Dossier de Porter à Connaissance (4 pièces ci-dessous)

Dossier Loi sur l'Eau déposé le 10/02/2020
Projet de travaux de drainage sur les communes de Dampierre-en-Graçay (18130) et Massay (18120).

Suite à votre mail du 06/08/2020, veuillez trouver ci-joint les éléments relatifs au porter-à-connaissance détaillant les modifications souhaitées.

Drainage des parcelles 6-1 et 6-3, modifications adoptées.

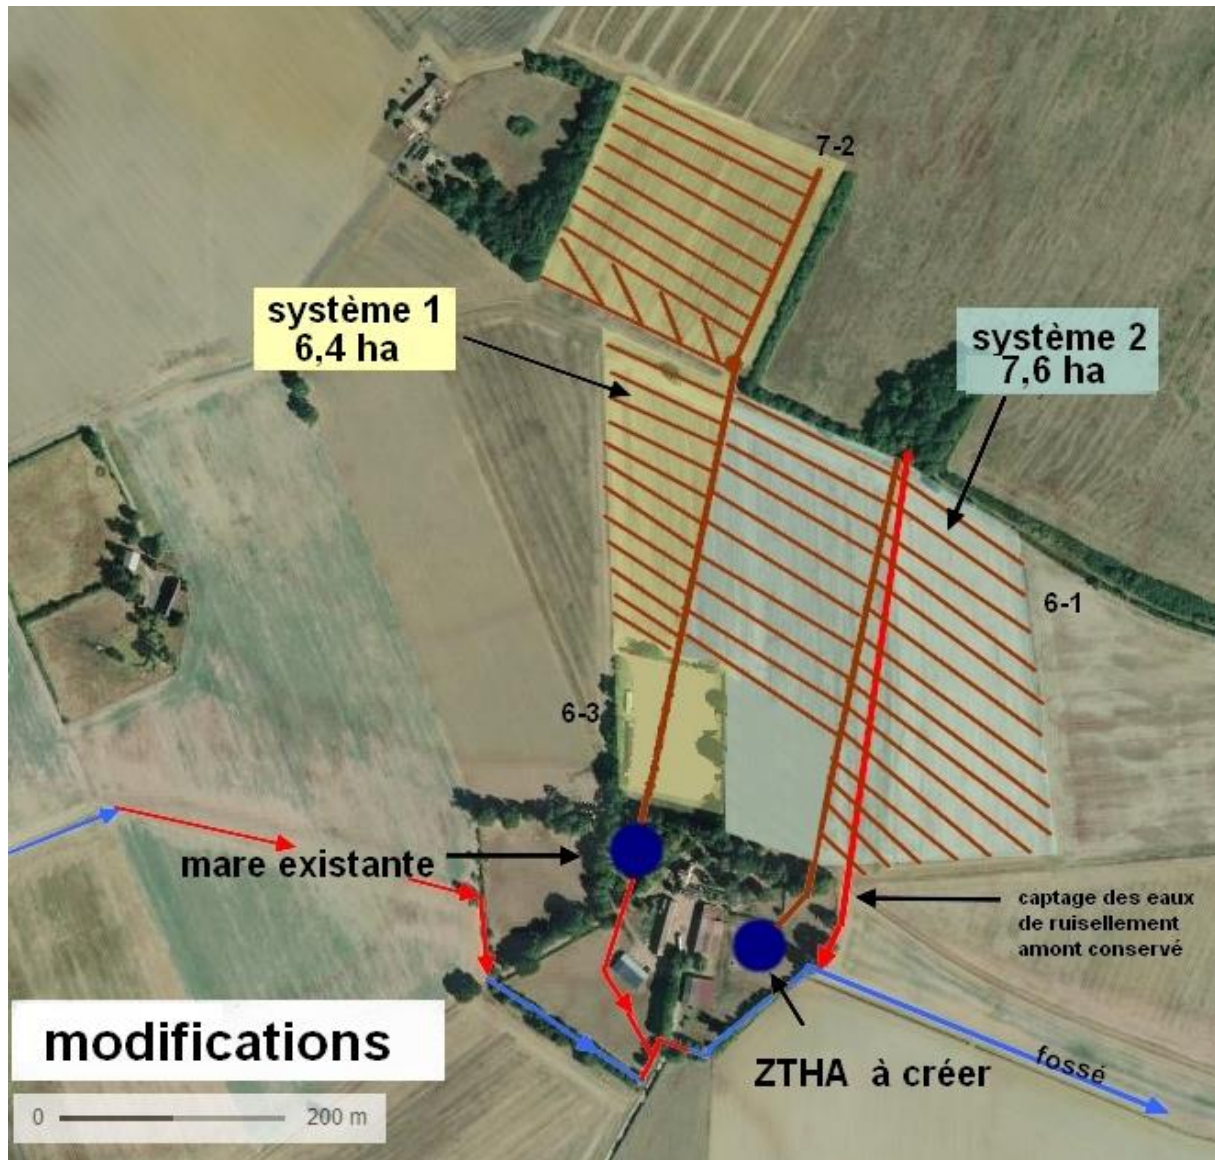
La carte 13 extraite du dossier de déclaration montre la configuration du projet initial : Système 1, drainage prévu 7,5ha. Système 2, drainage prévu 9,3ha.

- La carte 13 modifiée ci-dessus permet de visualiser la réduction de la surface drainée :
 - drainage annulé dans la parcelle 6-3 (1,1ha). Donc système 1 passant de 7,5ha à 6,4ha.
 - réduction du projet de drainage dans la parcelle 6-1 (1,7 ha en moins environ). Donc système 2 passant de 9,3ha à 7,6ha (cette surface de 7,6ha ne sera d'ailleurs pas drainée systématiquement mais seulement partiellement).
- Impact sur le fonctionnement des ZTHA prévues dans la déclaration initiale :

Avant modification	Après modification
Systeme 1	Réception de 7,5ha de drainage. Stockage 32m ³ /ha. (240m ³) Temps de séjour moyen 1 semaine (débit de fuite 0,4 l/s)	Réception de 6,4 ha de drainage Stockage 37,5m ³ /ha (si volume de la ZTHA inchangé). Temps de séjour moyen 1 semaine en conservant le débit de fuite initial de 0,4 l/s
Systeme 2	Réception de 9,3ha de drainage. Stockage 30m ³ /ha (279m ³), temps de séjour moyen 1 semaine (débit de fuite 0,46 l/s)	Réception de 7,6 ha de drainage Stockage 36,7m ³ /ha (si volume de la ZTHA inchangé). Temps de séjour moyen 1 semaine en conservant le débit de fuite initial de 0,46 l/s

Le volume stocké/ha augmente mécaniquement puisque les volumes initiaux des ZTHA restent inchangés. Il ne semble pas opportun de tenter d'augmenter le temps de séjour. Celui-ci est déjà maximisé grâce au choix initial de débits de fuite très réduits pour se rapprocher des préconisations IRSTEA (risques de bouchages en diminuant encore le diamètre des tuyaux de fuite). En revanche le taux de surverse effectif (part des eaux de drainage séjournant moins d'une semaine dans chacune des ZTHA du fait de précipitations importantes ou d'épisodes pluvieux se succédant à un rythme trop soutenu) ne peut que diminuer légèrement, ce qui est positif en termes de bilan d'épuration attendu.

Conclusions : les 2 ZTHA seront maintenues dans leurs caractéristiques initiales et leur efficacité s'en trouvera donc améliorée.

Légende de la figure 11 :

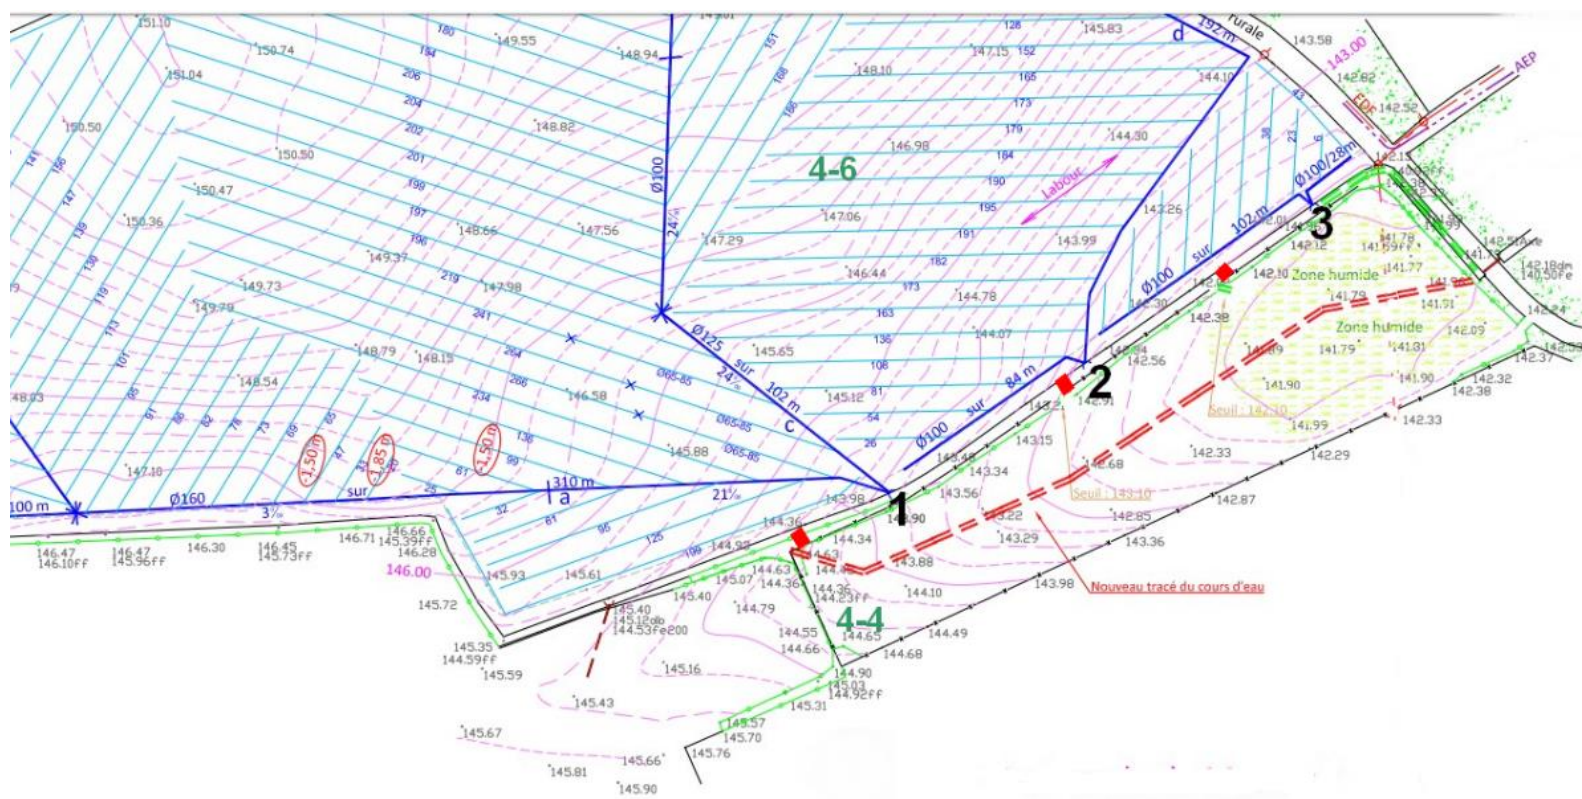
- 1 : parcelle 4-6 en jaune, à drainer au printemps 2020, avec emplacement du fossé à redents.
- 2 : bande rose : sous parcelle 4-3 en J6S (PAC) jachère de 6 ans, largeur 6m, maintenue en place et non drainée.
- 3 : Tracé IGN du cours d'eau non nommé, surligné ici en pointillés rouge.

Ce cours d'eau a été déplacé dans le cadre des travaux du CRAR en 1985 (tracé artificiel en « baïonnette », hors du fond de talweg). Il ne s'agit donc plus d'un « lit naturel à l'origine » (article L.215-7 du code de l'environnement) et la situation est litigieuse. **L'emplacement du lit naturel à l'origine, en fond de talweg, est matérialisé par les pointillés bleus indiqués sur la figure 11.**

- 4 : Parcelle 4.4 détournée en bleu. Cette parcelle en prairie naturelle a été retirée du projet de drainage initial, l'étude pédologique ayant diagnostiqué une zone humide.

Le pétitionnaire ne bénéficie pas de la maîtrise foncière de la totalité des parcelles intégrant le fond de vallon (Massay BO 14, 42, 45, 57), entre sa parcelle PAC n°19-1 (Massay BO 42) en tête de cours d'eau, et sa parcelle PAC n°4-4 (Massay BO 0056). La restauration ne peut donc être assurée qu'au niveau de cette dernière. Cette initiative correspond à la restauration d'environ 300 m de cours d'eau sur un linéaire artificialisé d'environ 1000 m au total.

- A défaut d'un méandrage qui n'aurait pas de signification dans ce contexte, éviter un tracé rectiligne en s'appuyant sur un jalonnage précis du fond de talweg à partir d'un levé topographique simultané.
- S'en tenir à un lit mineur de très faible dimension (0,40m de large-0,40m de profondeur maxi) offrant une amélioration de la vitesse d'écoulement des débits moyens. Dans le cadre de l'allongement prévisible de la période d'assec (réchauffement climatique) de ce type de cours d'eau temporaire, cette orientation
